改善箇所説明図

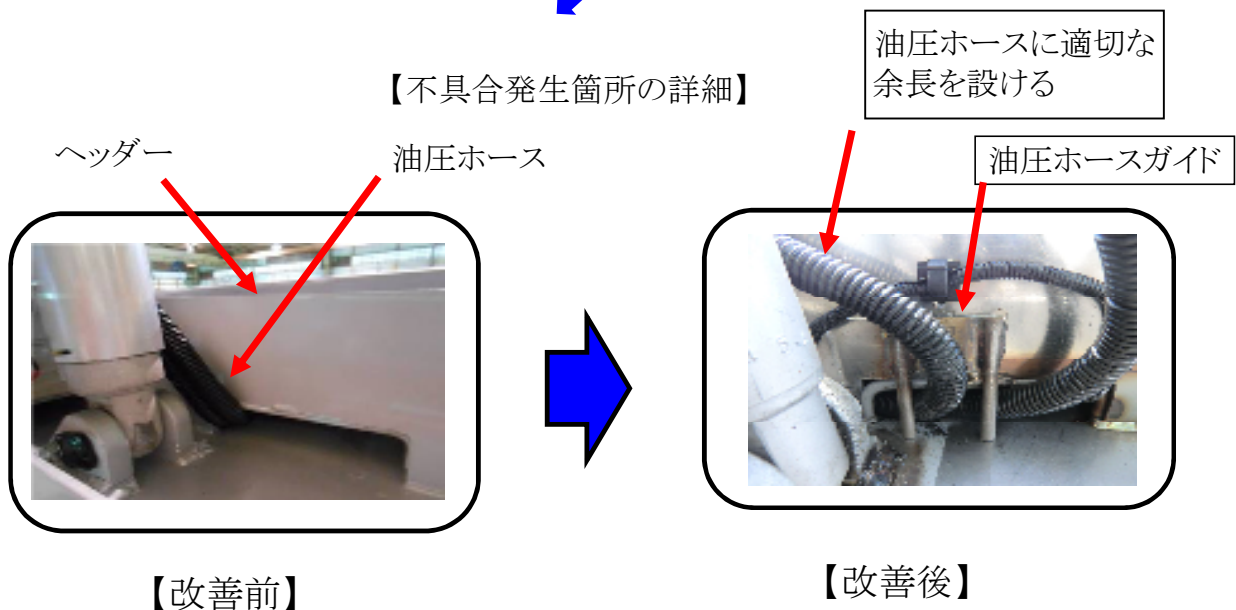
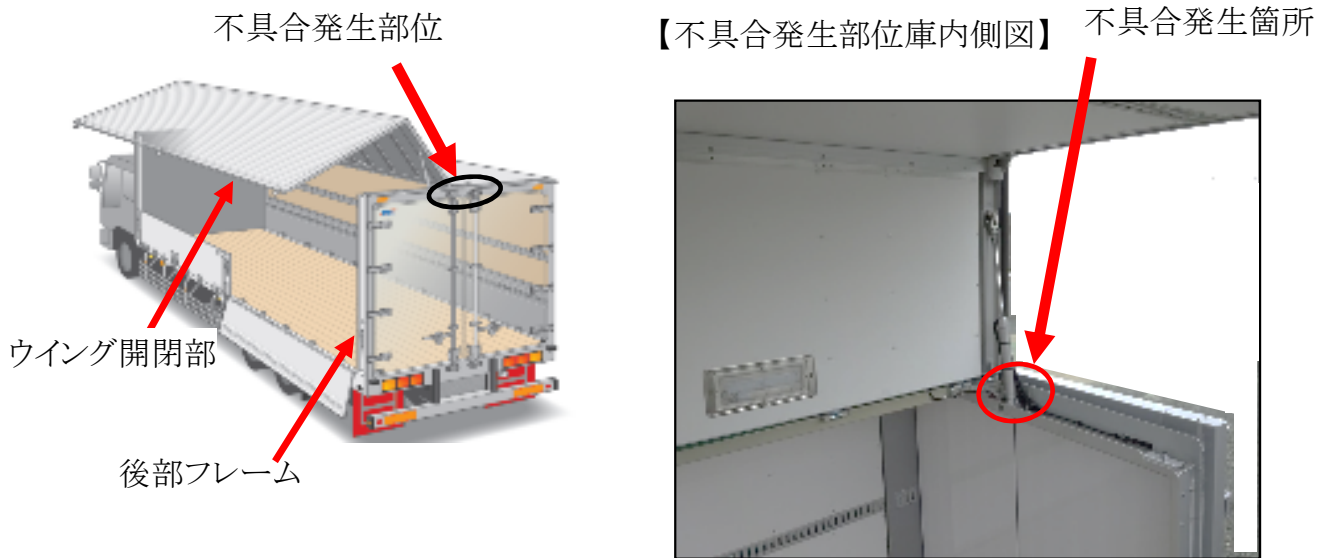
ウイングボディに架装したトラックにおいて、荷台のウイングを開閉するための油圧ホースの配索が不適切なため、ウイングの開閉により油圧ホースがウイングボディの枠に接触するものがある。そのため、そのままの状態で使用を続けると、油圧ホースが摩耗し、最悪の場合、作動油が漏れ、開いているウイングが意図せず閉まるおそれがある。

□ は、追加取付又は調整する部品を示す

全車両、油圧ホースガイドを取付け油圧ホースの配索を変更する。また、油圧ホースを点検し摩耗などがある場合は交換する。
